**MESURE DE CORRECTION URGENTE SUR LES DISPOSITIFS
MÉDICAUX
NOTIFICATION IMPORTANTE DE SÉCURITÉ**

| Objet : | MLC HD120 : réduire la dose à l'extérieur du champ défini |
| Référence / Identifiant FSCA : | CP-01838 |

figure 1 - Positions de mâchoires recommandées

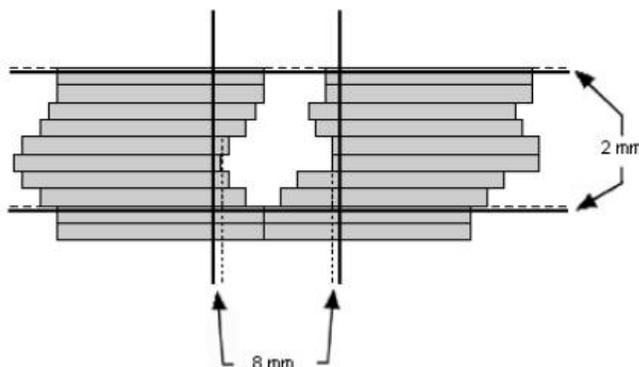
Les positions recommandées pour les mâchoires qui se déplacent dans la même direction que les lames se situent à 8 mm derrière la lame la plus rétractée (ouverte) qui n'est pas en contact avec la lame opposée. Voir la figure 1.

Les positions recommandées pour les mâchoires qui se déplacent perpendiculairement au déplacement des lames se situent à 2 mm au-delà du bord interne de la paire de lames délimitant la forme. Si la première ou la dernière paire de lames n'est pas fermée, les positions recommandées pour les mâchoires se situent à 2 mm à l'intérieur du bord externe de ces lames. Voir la figure 1.
